令02原機(峠)112  
令和3年1月15日

核燃料物質使用変更許可申請書

既に許可を受けた人形峠環境技術センター（以下「センター」という。）における核燃料物質の使用等について、核燃料物質の平和利用及び公共の安全に資することを目的として、共通編、開発試験棟及び濃縮工学施設に係る内容を次のとおり変更する。詳細を別添1から別添3に示す。

国立研究開発法人日本原子力研究開発機構  
人形峠環境技術センター  
核燃料物質使用変更許可申請書

変更前	変更後	変更の理由
<p style="text-align: center;">図一(2)-1 OP-1 主棟 1 階平面図及び管理区域図</p> 	<p style="text-align: center;">図一(2)-1 OP-1 主棟 1 階平面図及び管理区域図</p> 	<p>記載の適正化を図るため（核物質防護情報に係る図面の見直し） (3)-14)</p> <p>記載の適正化を図るため（撤去済の機器を削除） (3)-14)</p>

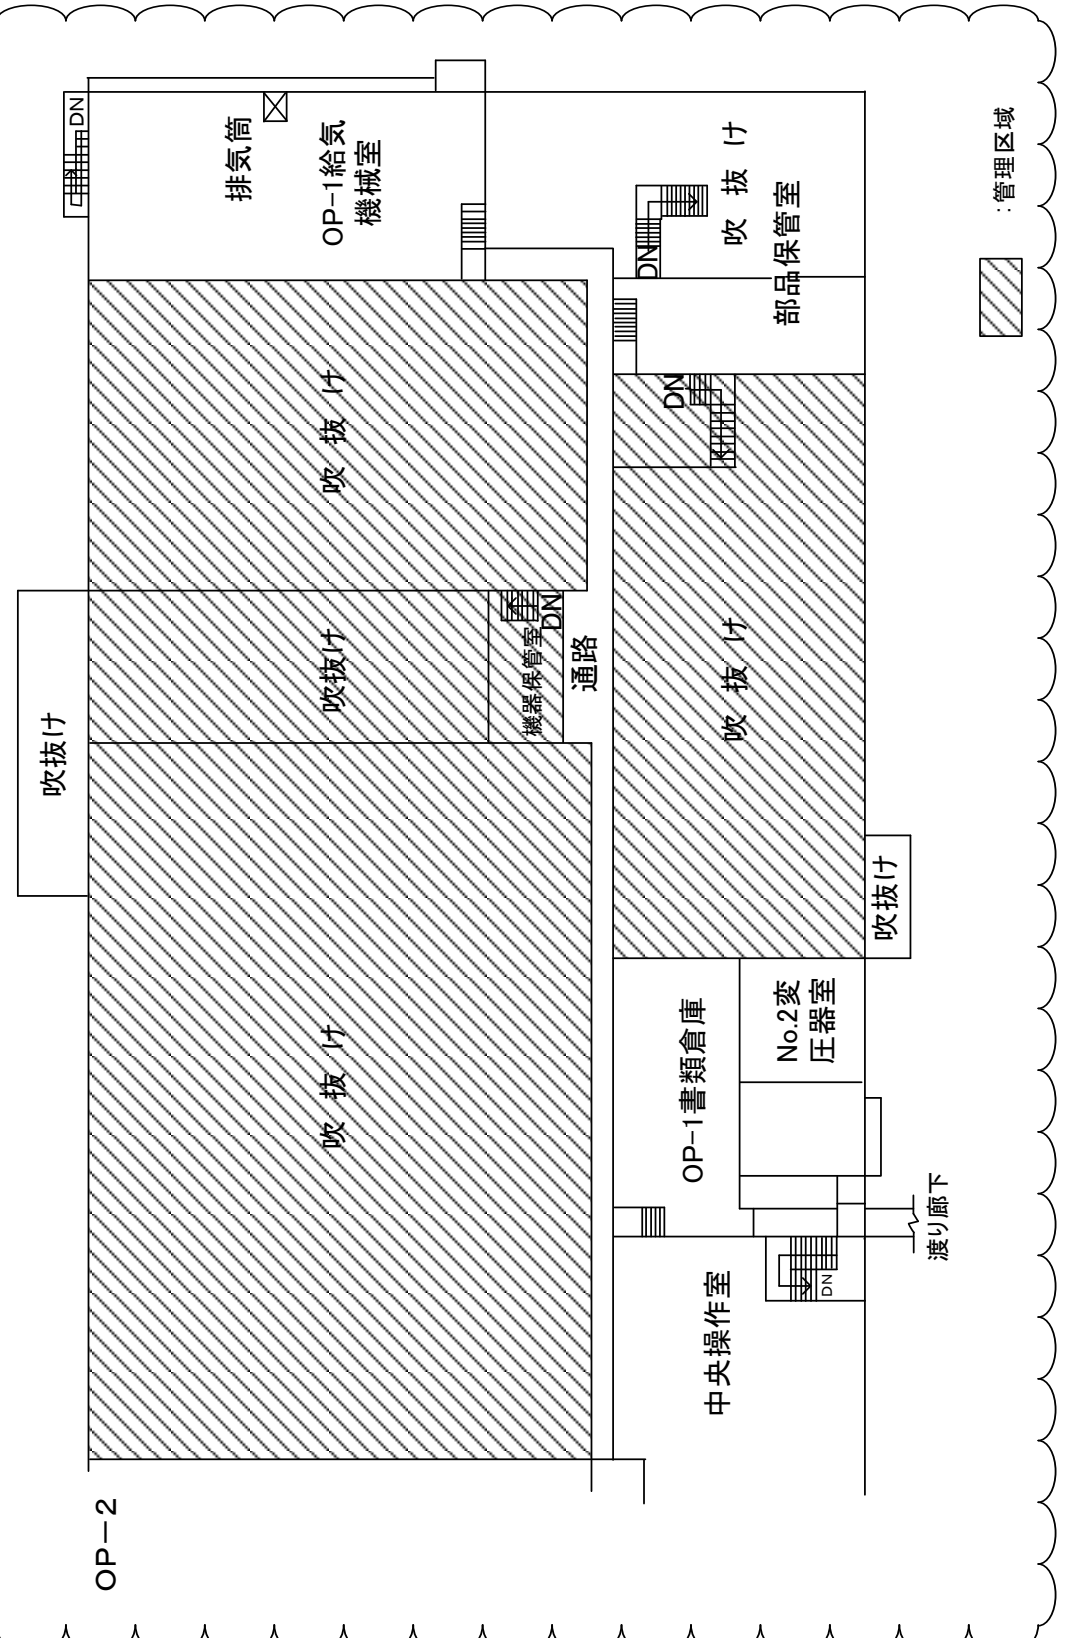
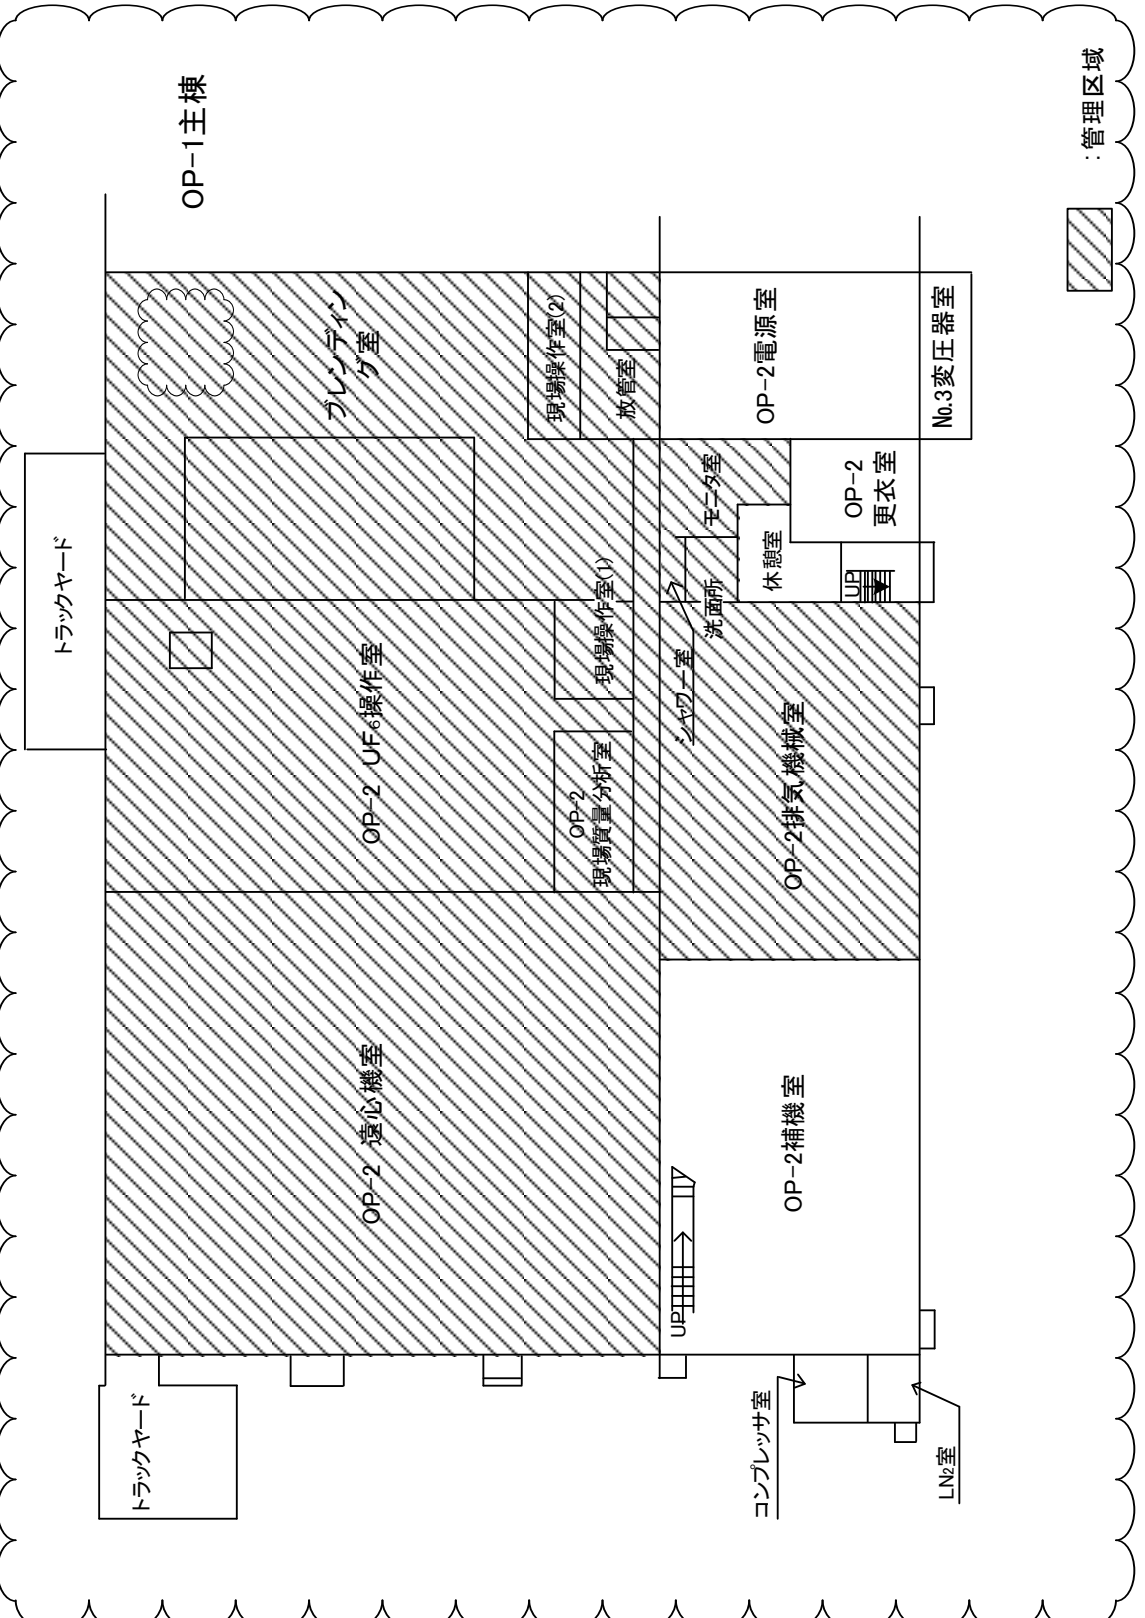
変更前	変更後	変更の理由
		<p>記載の適正化を図るため（核物質防護情報に係る図面の見直し） (3)-14)</p>
